SOPRINTENDENZA SPECIALE PER IL PIANO NAZIONALE
DI RIPRESA E RESILIENZA

Oggetto: [ID VIP 7838] TUILI (SU) – Progetto per la realizzazione di un impianto agrofotovoltaico denominato "Green and Blue Tuili" della potenza di 15.190,000 kW in località "Guranu".
Procedura riferita al Decreto legislativo n. 152/2006 – VIA (art. 23 PNIEC).
Proponente: SF Ele S.r.l.
Parere tecnico istruttorio della Soprintendenza Speciale per il Piano Nazionale di Ripresa e Resilienza (PNRR).

27/10/2022

Immagine estratta dall'elaborato FTV_007 – Inquadramento PPR

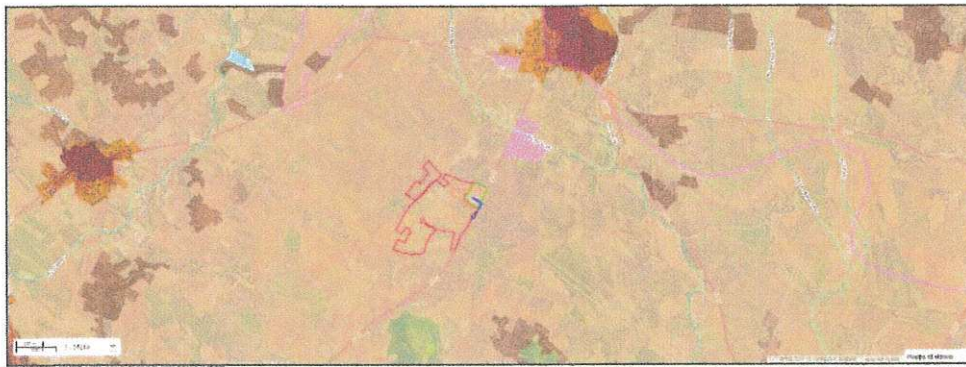
3. considerato che la relazione paesaggistica e le tavole di analisi allegate al progetto (cfr. l'elaborato grafico FTV_007 – Inquadramento PPR) non rappresentano in modo esaustivo i vincoli presenti nell'area si richiede di voler integrare il quadro vincolistico con la ricognizione esaustiva delle aree tutelate ai sensi della Parte III del D. Lgs. 42/2004: dovrà pertanto essere predisposta una base cartografica complessiva di tutte le aree vincolate sulle quali dovrà essere altresì localizzato l'impianto agro-fotovoltaico proposto e le relative opere annesse;

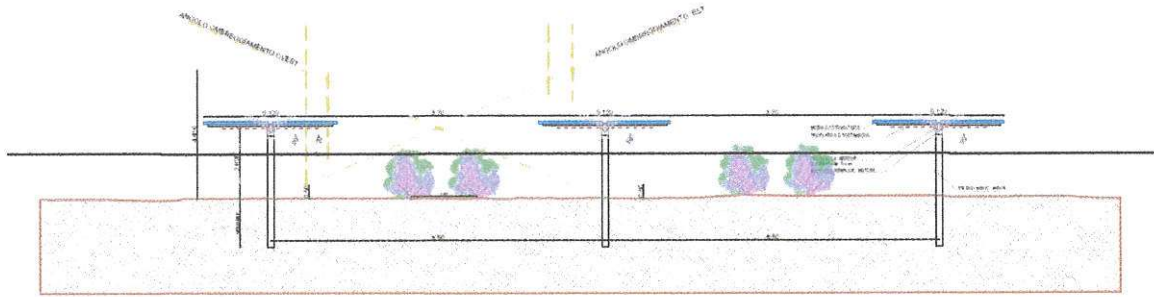
4. considerato che dalla documentazione fotografica elaborata dal Proponente (cfr. elaborato con codice 04_RFOTO), si evince che sono stati considerati punti di ripresa posti esclusivamente all'interno o sul perimetro dell'impianto in valutazione e che pertanto non è presente **documentazione fotografica da e verso i punti di vista "sensibili"** di particolare rilevanza paesaggistica, si chiede di voler valutare la visibilità dell'impianto (che sembrerebbe inserirsi lungo la direttrice che collega visivamente il Nuraghe Turriga con il

Nuraghe Monte Leonaxi), dal monumento Unesco di Su Nuraxi Barumini, dal sito SIC Giara di Gesturi e dalla ZPS Giara di Siddi, dal Centro storico di Tuili ("Centri di prima formazione" – PPR Sardegna) dalla Strada Provinciale 5 ("strada di impianto" – PPR); inoltre si chiede di voler integrare la documentazione di progetto con il **rilievo fotografico degli edifici che insistono nell'area di impianto** (identificati catastalmente con le particelle nn. 266 e 267);

Estratto TAV_AGR002

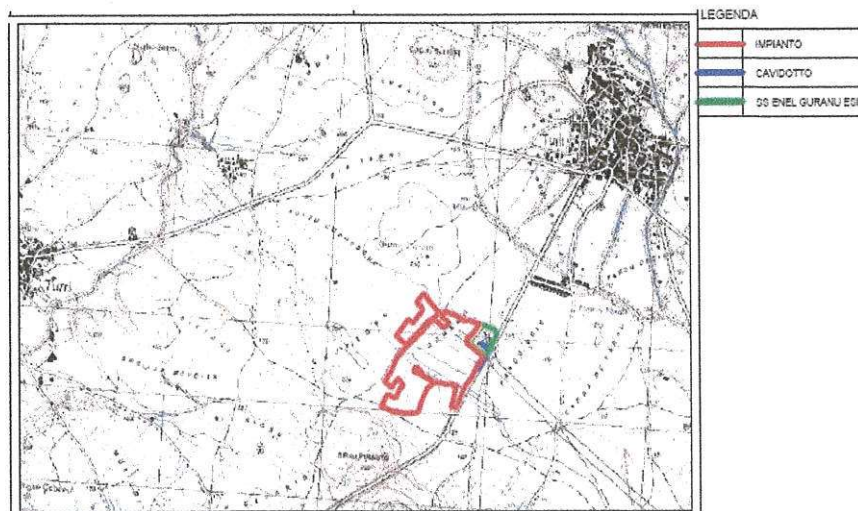
11. visto l'elaborato denominato TAV_AGR002 in cui si riscontrano incongruenze tra le rappresentazioni grafiche e le quote indicate, non risultando pertanto chiaro il dimensionamento dei pannelli fotovoltaici e le relative zone d'ombra rispetto alle fasce coltivabili, si chiede di voler provvedere alla **sostituzione dei grafici predisposti con quelli corretti**;
